ルネサス 技術情報

製品分類	パッケージ	発行番号	TN-SP*-013A	Rev.	第1版
題名	標準リニア/標準ロジック IC JEITA-SOP 及び JEDEC-SOP 8pin パッケージ品 鉛フリー(高温リフロー)対応のご案内	情報分類	<ol style="list-style-type: none"> ① 仕様変更 2. ドキュメント訂正追加等 3. 使用上の注意事項 4. マスク変更 5. ライン変更 		
適用製品	標準リニア IC / 標準ロジック IC SOP 8pin (JEITA, JEDEC) パッケージ品	対象ロット等	関連資料	有効期限	
		2003年7月生産分以降		永年

梱包内装箱およびテーピングリールのラベル表示例

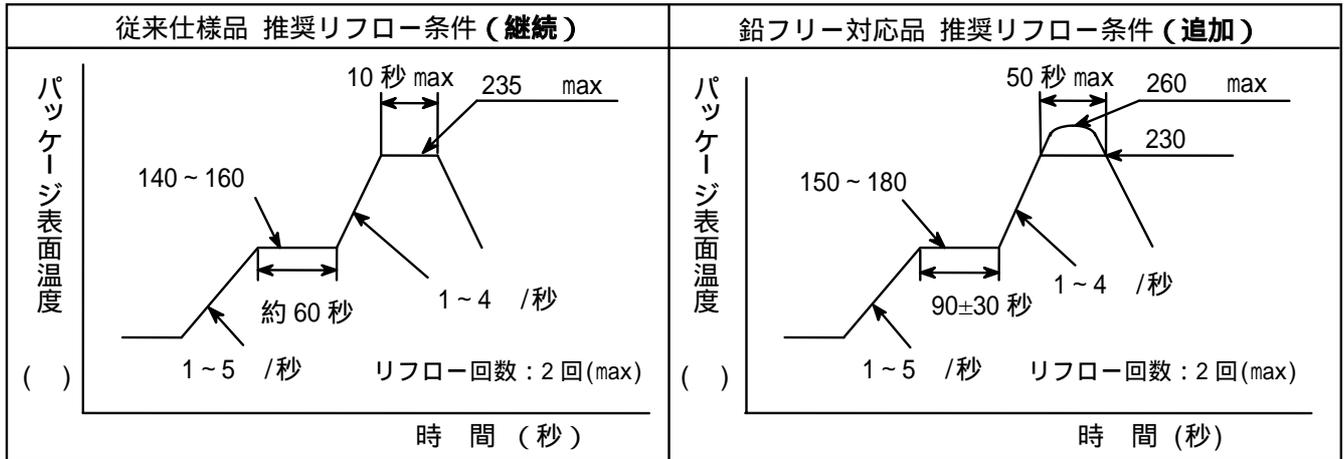
(2) ラベル仕様変更

製品ラベルに Pb-Free T. の文字を印字します。これは、端子に鉛を使用しないという意味です。正式型名は P/N の欄に表示します。D/N 欄については、弊社管理型名での表示となります。
